工程指示 / 要求簡箋 ENGINEER INSTRUCTIONS (E.I.)

| 工程指示編號: | EI- 5992C | 修改版本: | C |
| 工程編號: | J 856 | 工程名稱: | TSWTL23 天榮 |
| 工程項目: | 更新大貨起底水槽 (修改C 起底水槽去水孔修改) 已經按照通過測試的PMU 繼續做修改 | 日期: | 11/05/2023 |

|  美特铝质有限公司 MIDI Aluminium Fabricator Ltd. | | | | 工程號 J856 地盘 天榮站 | 類別 制圖 李傳鵬 2022-11-25 復核 練松文 2022-11-27 批准 林仁安 2022-11-28 | 物料號 M1 圖號 AT01-F02 數量 - 單件重量 - (KG) |

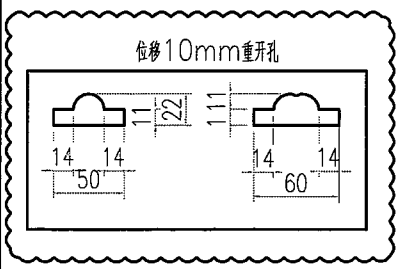
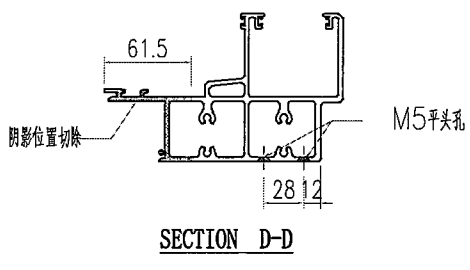
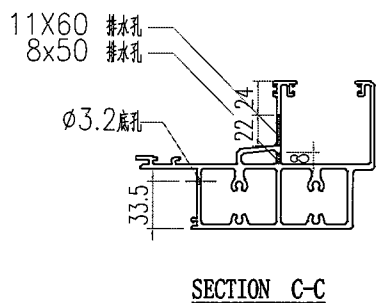
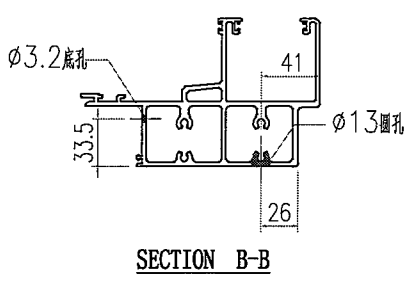
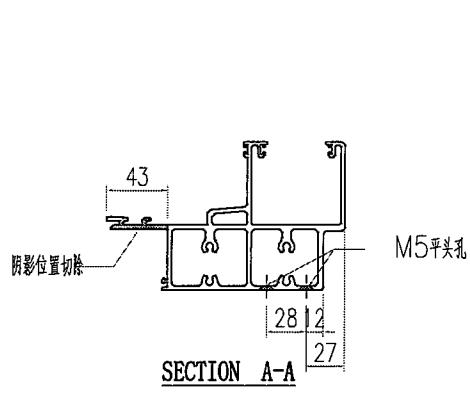
加钻水孔
按B版已做

|  美特铝质有限公司 MIDI Aluminium Fabricator Ltd. | | | 工程號 J856 地盘 天樂站 | 類別 制圖 李傳鵬 2022-11-25 復核 練松文 2022-11-27 批准 林仁安 2022-11-28 | 物料號 M1 圖號 AT01-F03 數量 - 單件重量 - (KG) |

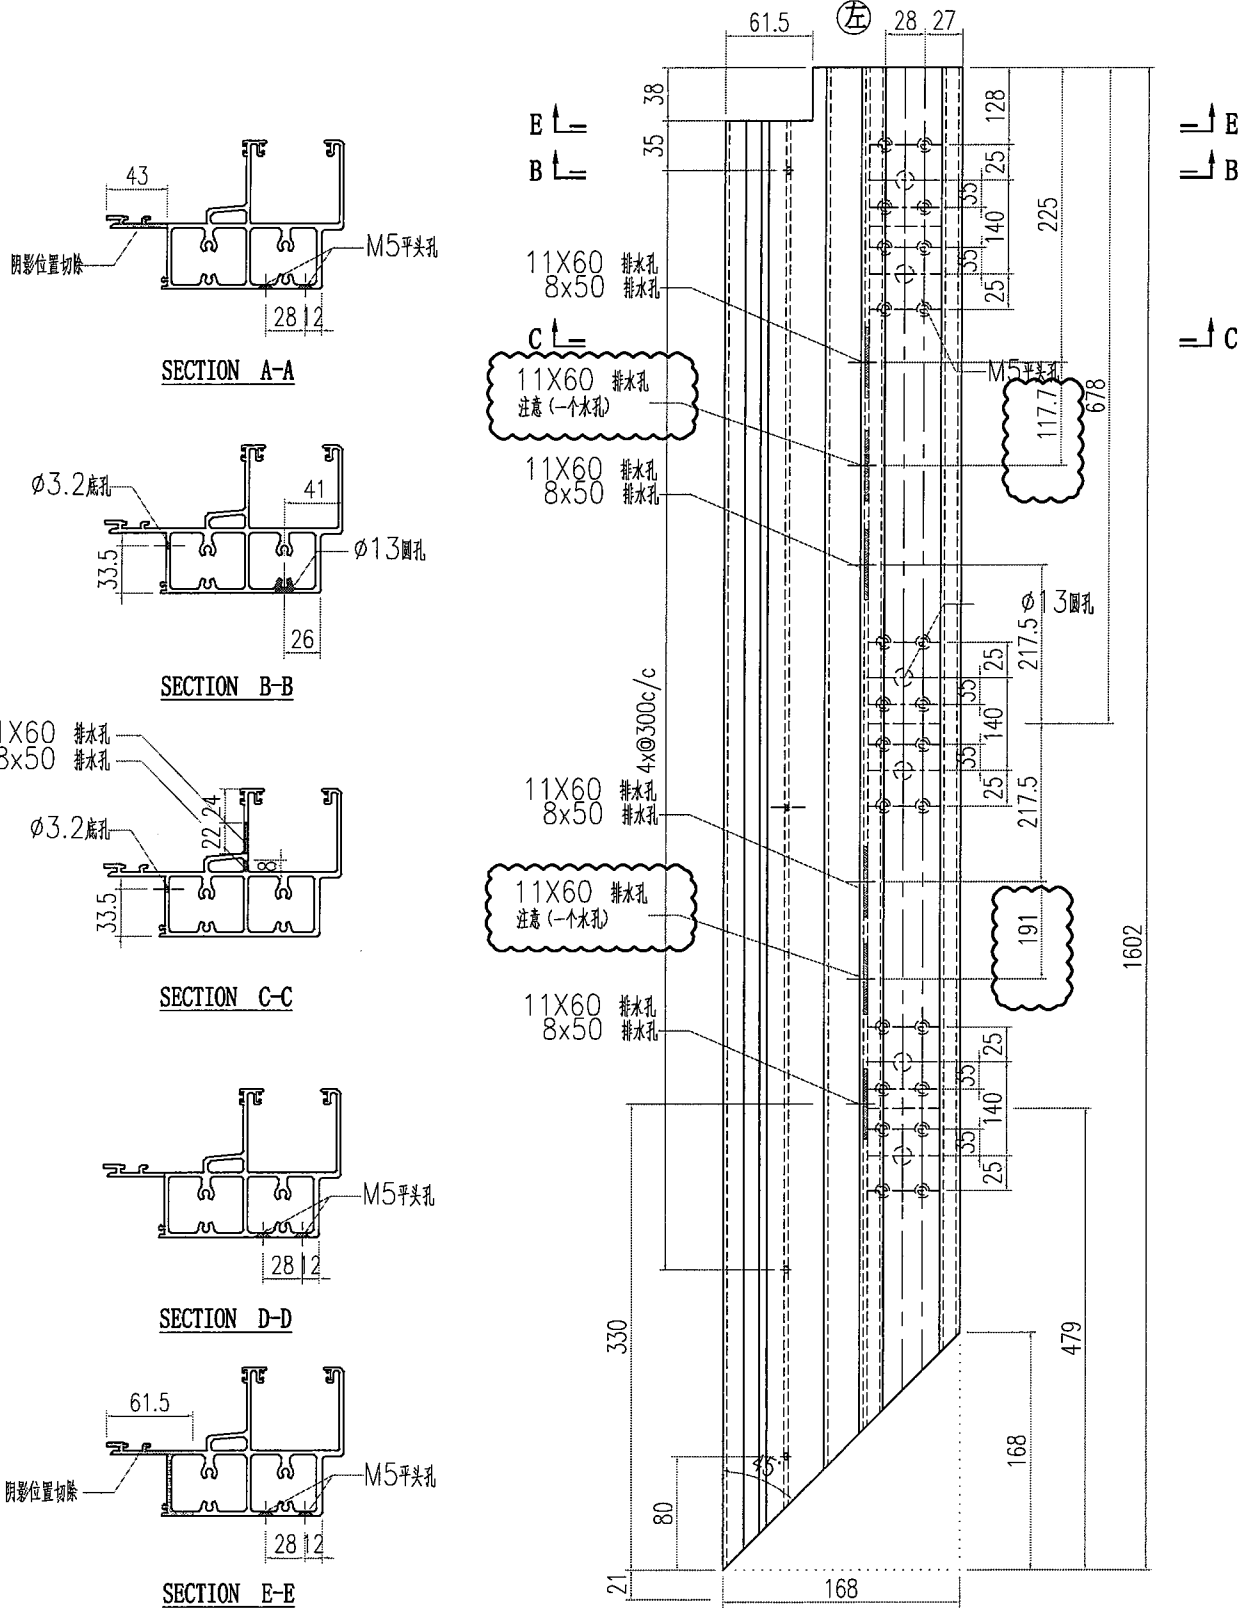
內容: 1:AT01-F03 AT01-F04
AT01-F10 AT01-F09 水槽孔位數裡要增加。

1:编号为: AT01-F03 AT01-F04 AT01-F09

AT01-F10 水槽孔位数里要增加。

用AT01-F01做例子(原图)

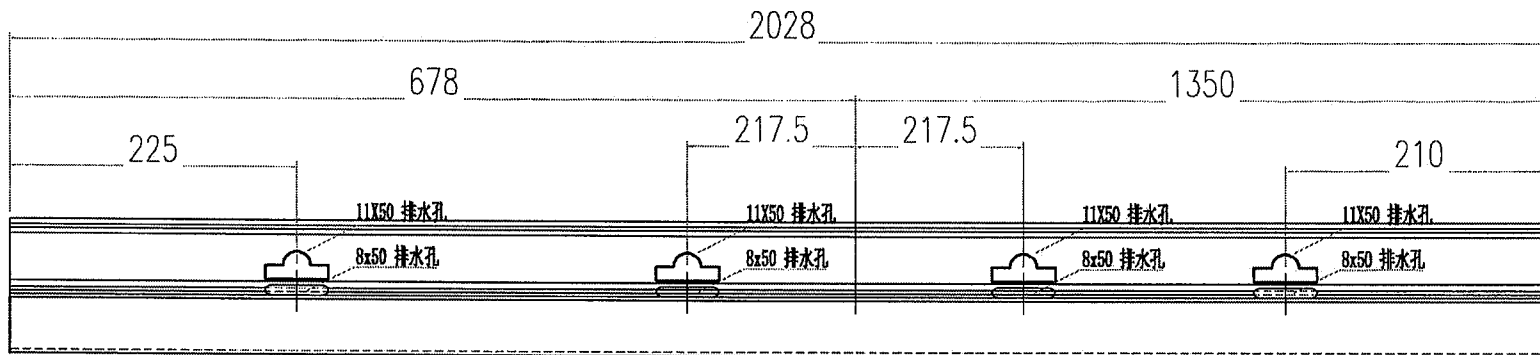
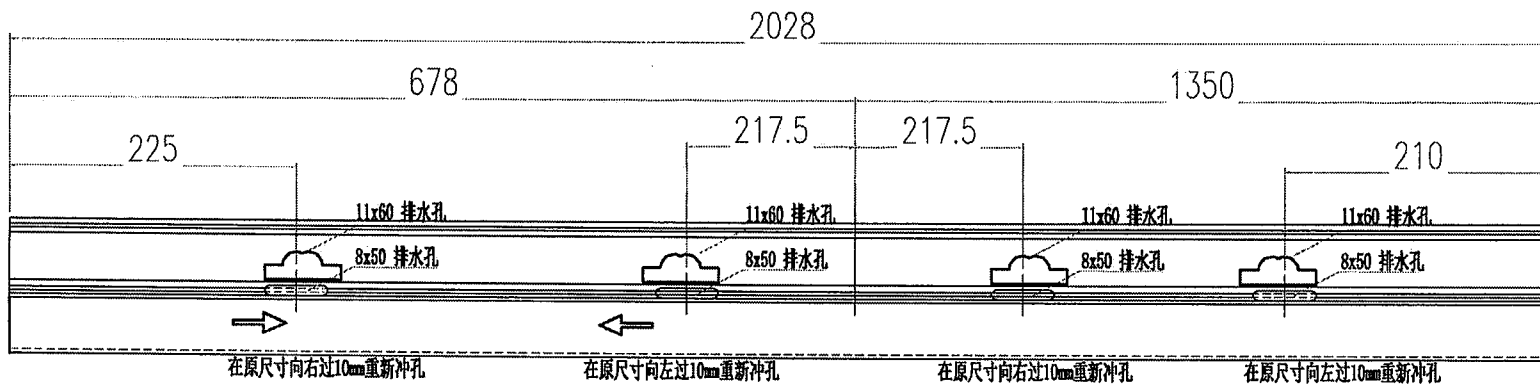
3: 起底水槽去水大孔 原來尺寸為11X50, 現在需要改為11X60, 香港要求在原來的尺寸位置位移10MM 重新沖孔, 如何位移後附示意圖兩張。
按 Johnny 要求加孔的圖。

3: 起底水槽去水大孔 原来尺寸为 11X50, 现在需要改为 11X60, 香港要求在原来的尺寸位置位移 10MM 重新冲孔, 如何位移后附示意图两张。

用AT01-F01做例子

用于料编号为：AT01-F05 AT01-F16 AT01-F17(两端)
 香港要求此孔不能在加工图上修改，只能示意图出

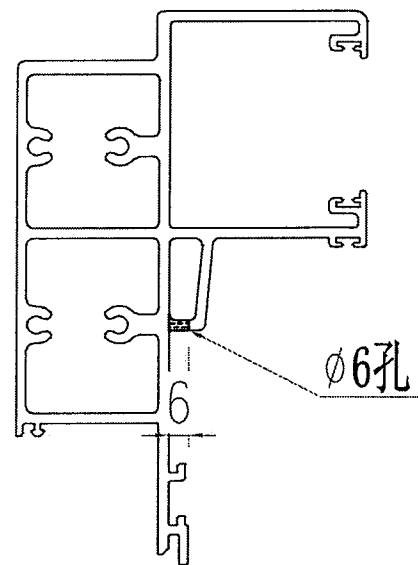
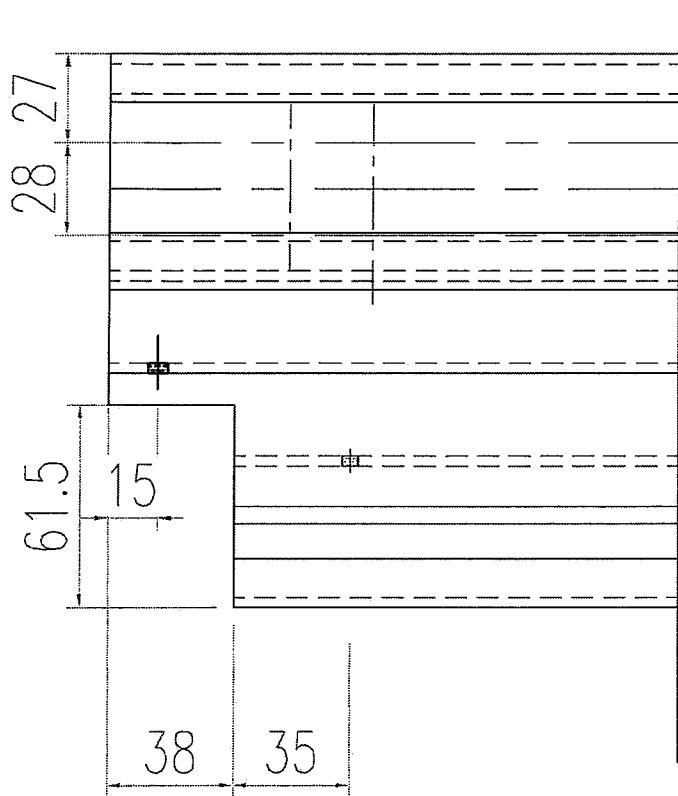
2: 編號為: AT01-F05 AT01-F16 AT01-F17 水槽兩端要鑽直徑6 的去水孔, 香港要求不能在加工圖上去體現, 只能用示意圖去體現 (附有開孔示意圖)。

2: 编号为: AT01-F05 AT01-F16 AT01-F17 水槽两端要钻直径 6 的去水孔, 香港要求不能在加工图上去体现, 只能用示意图去体现 (附有开孔示意图)。
